Geoteknisk och bergtekniskt utlåtande

Detaljplan för Bostäder och förskola vid Mercuriusgatan inom stadsdelen Bergsjön, en del av BoStad 2021

Svar på SGI:s Yttrande över samrådshandling daterad 2016-11-15 angående områdets geotekniska och bergtekniska förhållanden

Figur 1. Karterad lermarksgräns röd skrafferad yta jämfört med SGU.s jordartskarta blå linje

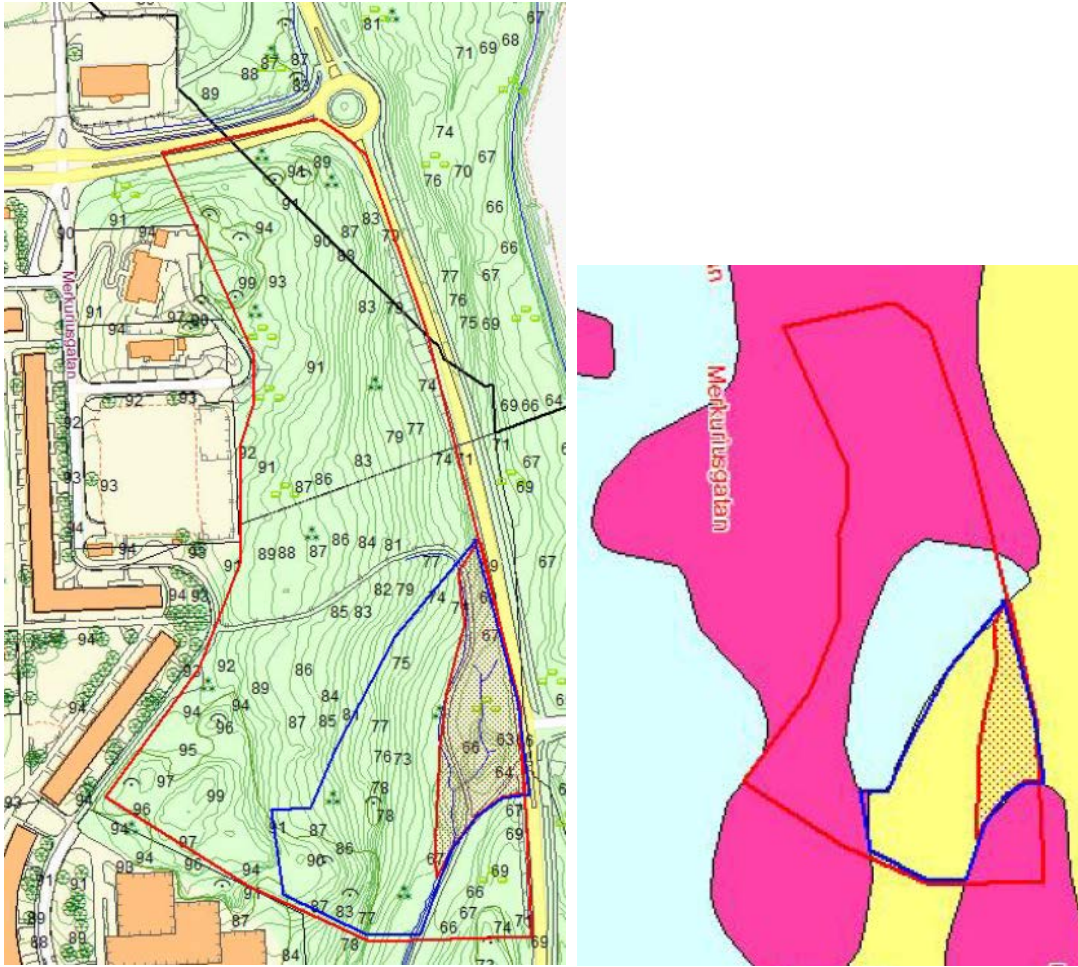
Geotekniskt utlåtande anger att vid okulärbesiktning av området kunde det konstateras att bergets utbredning inom området verkade större än vad jordartskartan visar, området där jordartskartan visar lera förefaller därmed mindre. Då inga undersökningar är utförda finns inga uppgifter på den eventuella lerans utbredningsområde, mäktighet eller egenskaper. Utlåtandet anger även att i samband med planering för huslägen, höjdsättning av blivande marknivåer mm ska en kontroll av stabiliteten ingå som en naturlig del i projekteringen. SGI har inget att invända mot valt tillvägagångssätt under förutsättning att utredningen avseende kontroll av stabiliteten utförs inom ramen för det fortsatta planarbetet.

SGI delar Fastighetskontorets uppfattning om att där marken utgörs av berg och fastmark är områdets totalstabilitet tillfredsställande för befintliga förhållanden. SGI anser dock inte att stabiliteten för områden som enligt jordartskartan utgörs av lera är tillräckligt utredd. SGI vill påminna om att geotekniska aspekter såsom säkerhetsfrågor avseende skred, ras och erosion ska klarläggas i planskedet för befintliga förhållanden men även för de förhållanden som planen medger. Är de faktiska förhållandena sådana att det inte klart och entydigt kan uteslutas risker för att detaljplanens område kan beröras, direkt eller indirekt, av skred eller ras ska stabilitetsutredning utföras. Stabilitetsförhållandena ska klarläggas med lägst detaljerad utredningsnivå enligt IEG Rapport 4:2010 alternativt IEG Rapport 6:2008 Rev 1. Framkommer det att det erfordras åtgärder eller restriktion för att marken ska vara lämplig efter utredning ska dessa regleras i detaljplanen.

Efter SGI:s påpekande att stabiliteten och lerans utbredningsområde inte utretts i tillräcklig omfattning gjordes ett nytt platsbesök för att med markundersökningskäpp kartera in fastmarks och lermarksgränser. Resultatet av undersökningen framgår på figur 1. Undersökningen visar att gränsen mellan fastmark och lermark i stort sett ligger inom en plan yta med en marklutning <1:10. Enligt Gatubolagets utredning (se georapporten) utgörs de naturligt avsatta jordlagren utmed Bersjövägen (där de största mäktigheterna kan förväntas) av ca 2 m fast lagrad sandig siltig lera samt att grundvattennivån ligger drygt 2 m under markytan. Med utgångspunkt från tidigare befintliga och nu framtagna nya uppgifter om jordarterna utbredning bedöms därmed stabiliteten inom områdets vara tillfredsställande för både befintliga och blivande förhållanden för den nya detaljplanen.
